Nota beantwoording **Zienswijze 1** tegen bouwplan het bouwen van een woning, aan de Opperduit 182 /Hoekseweg 101 te Lekkerkerk, behorende bij omgevingsvergunning SXO-20220964

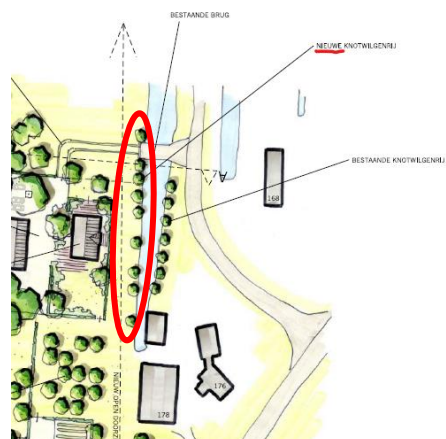
De nieuwe woning levert een enorm verlies van privacy op. In het weiland naast ons, waar wij vanuit onze woonkamer, slaapkamer en tuin/terras op uit kijken, hebben wij vrij uitzicht en er kan niemand in onze tuin kijken waardoor deze zeer veel privacy geeft (zie foto's, bijlage 3 en 4). Daar is zowel de inrichting van ons huis met de slaapkamer en woonkamer, als onze tuin en terras aan de noordzijde, op ingericht. Er zijn naast ons geen activiteiten, anders dan de agrarische activiteiten die het boerenbedrijf met zich meebracht. We genieten van deze privacy en willen deze graag behouden. Dit gaat na goedkeuring van het ingediende plan helemaal anders zijn. De geplande woning biedt uitzicht in onze open tuin, op ons terras, woonkamer en slaapkamer en vice versa.

Anders dan de bovengenoemde tekst verondersteld is de naastgelegen grond onderdeel van het agrarische bouwvlak.

Dat dit deel van het bouwvlak niet eerder bebouwd is, doet daar niet aan af.

De geplande bouw van de woning is t.o.v. de huidige bouw mogelijkheden een forse verkleining van realiseerbaar volume.

De afstand van de nieuwe woning tot de bestaande woning(en) is ca. 27m¹. Deze afstand biedt voldoende privacy en de inkijk van de woningen onderling is hiermee voldoende geborgd.

Bovendien wordt aan de slootkant van het perceel van de initiatiefnemer een rij knotwilgen aangeplant en de overige grond rondom de woning voorzien van beplanting.
